**Commissione Tecnica di Verifica dell'Impatto Ambientale – VIA e VAS**

**Parere n. 175 dell' 8 novembre 2021**

<b>Progetto:</b>	<p><i>Variante ex Art. 169 Dlgs n. 163/2006</i></p> <p><b><i>Linea ferroviaria AV/AC Verona – Padova Primo Lotto Funzionale Verona - bivio Vicenza (escluso Nodo di Verona Est)</i></b></p> <p><b><i>Varianti in recepimento delle prescrizioni nn. 27, 29, 30, 31, 51, 57, 74, 137 e della raccomandazione n. 1 formulate nell'Allegato 1 della delibera CIPE n. 84/2017</i></b></p> <p><b>IDVIP 6296</b></p>
<b>Proponente:</b>	<b><i>Consorzio Iricav Due</i></b>

Figura 11 – Variante PR. 137 - PERCORSO CICLOPEDONALE SU CAVALCAFERROVIA IV08

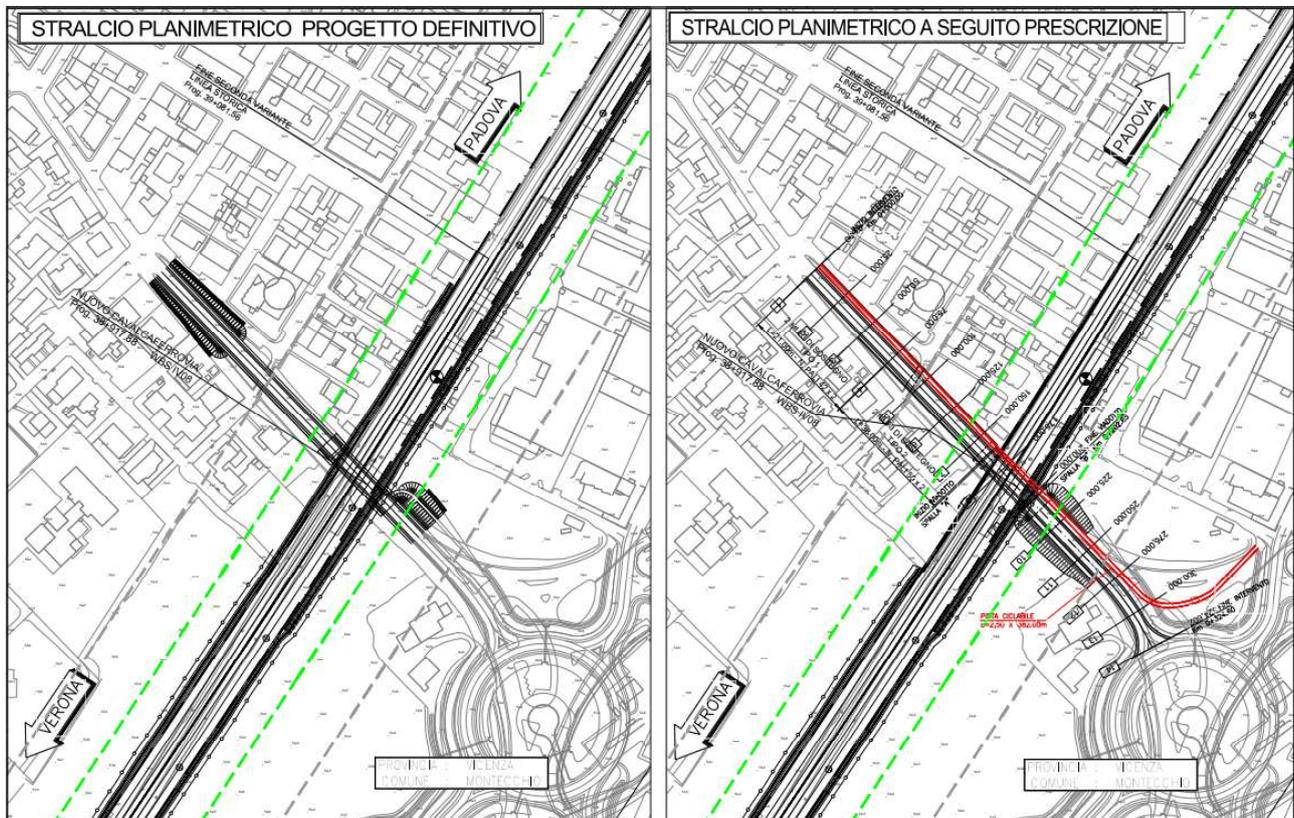
**MODIFICA PROGETTUALE:** La modifica è inserita nell'ambito della progettazione delle opere di scavalco lungo la strada statale SS500 Via Battaglia in corrispondenza del km 38+917.88 della linea AV/AC. Nell'ambito dei lavori di rifacimento del cavalcaferrovia IV08 sarà realizzata anche una pista ciclabile avente una larghezza di circa 3 m e una lunghezza pari a 384 m (Fig.11). Tale percorso permetterà di dare continuità a quello previsto negli ambiti urbanizzati limitrofi a nord e sud del cavalcaferrovia.

Figura 12 – Variante R.01 - TRASLAZIONE PT SAN BONIFACIO IN AREA INTERCLUSA

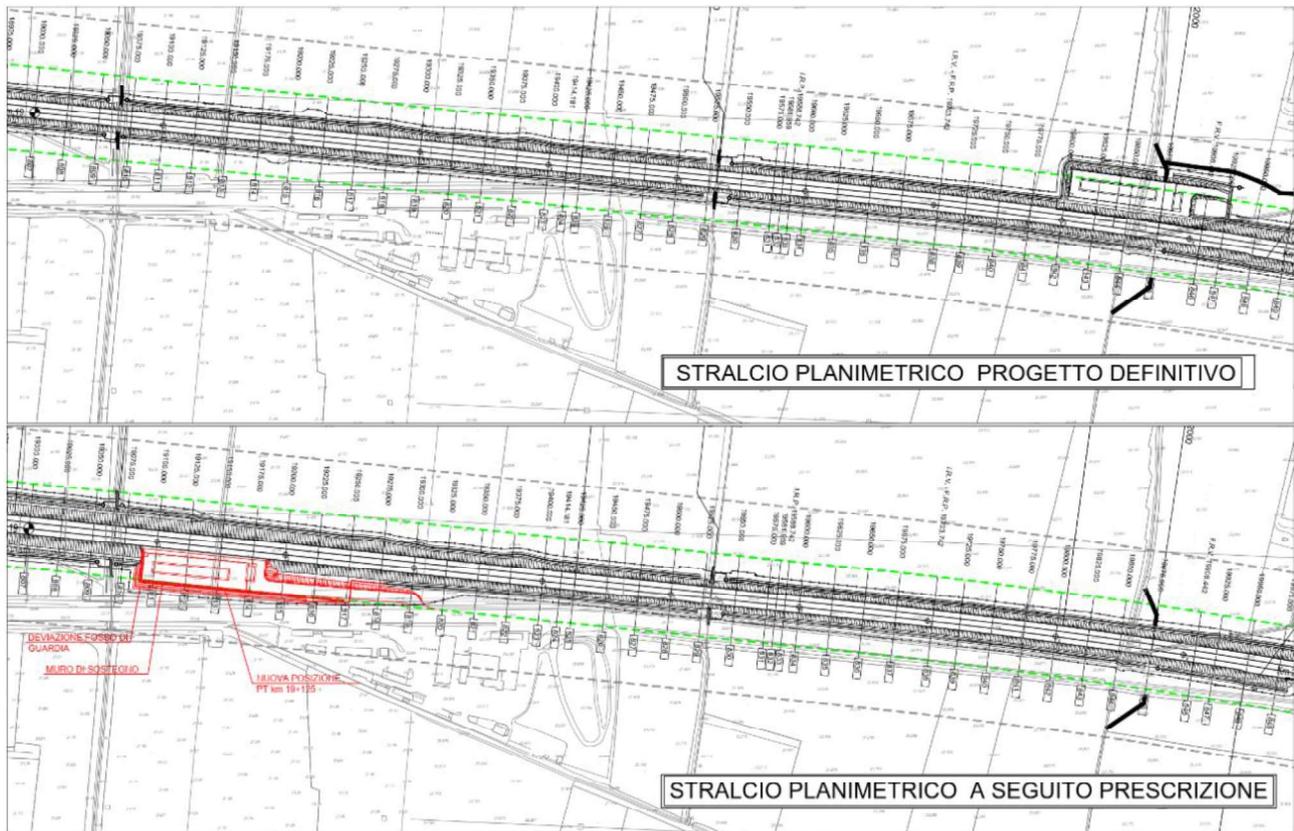
**MODIFICA PROGETTUALE:** Le modifiche oggetto di variante consistono nella traslazione del PT (Posto Tecnologico) San Bonifacio (FA07) nell'area interclusa compresa tra la rotonda Grena e la linea ferroviaria, al km 19+128,13 (Fig.12). Le dimensioni in pianta del fabbricato sono di 58,05 x 7,20 m, per una altezza di 5,70 m fino al colmo del tetto. Il piazzale, ubicato a nord della Linea AC/AV, ha una pianta rettangolare di dimensioni 81,10x21,20 ed è posto alla quota 24,00 m s.l.m, circa 5 metri al di sotto del piano ferro della ferrovia. Il terreno è pianeggiante e si trova alla quota di 22,20 m s.l.m. circa, da cui un rilevato con altezza media di 1,80 m. Il piazzale non interferisce con corsi d'acqua. All'esterno del piazzale, al termine della strada di accesso, è ubicata la Cabina Enel con relativa area di sosta/manovra per i mezzi degli addetti. Il collegamento pedonale tra il piazzale e la Linea ferroviaria AC/AV avviene attraverso una scala in acciaio.

Per quanto riguarda la cabina Enel, le dimensioni in pianta del fabbricato sono di 11,40 x 5,00 m circa con una altezza fino al colmo del tetto di 5,30 m circa. Per quanto riguarda la viabilità di accesso, questa collega il piazzale posto a quota 24,00 m s.l.m. alla strada esistente alla quota 22.90 m s.l.m. per uno sviluppo complessivo di 96,43 m. La viabilità in oggetto è classificata come strada a destinazione particolare di servizio ai piazzali AV/AC appartenente alla Rete locale.

Considerando che il collocamento del fabbricato nella nuova posizione non interesserà vincoli paesaggistici e che tale opera era già prevista nel Progetto Definitivo approvato, non si ritiene che la mera traslazione determini una modifica paesaggistica rispetto a quanto già valutato. Al contrario, **l'occupazione di un'area interclusa per la realizzazione di un fabbricato tecnologico può ritenersi un miglioramento dal punto di vista della percezione visiva; tale soluzione determina infatti un inserimento del manufatto tale per cui questo risulti inglobato nel sistema infrastrutturale, diventandone così parte integrante, a differenza del**
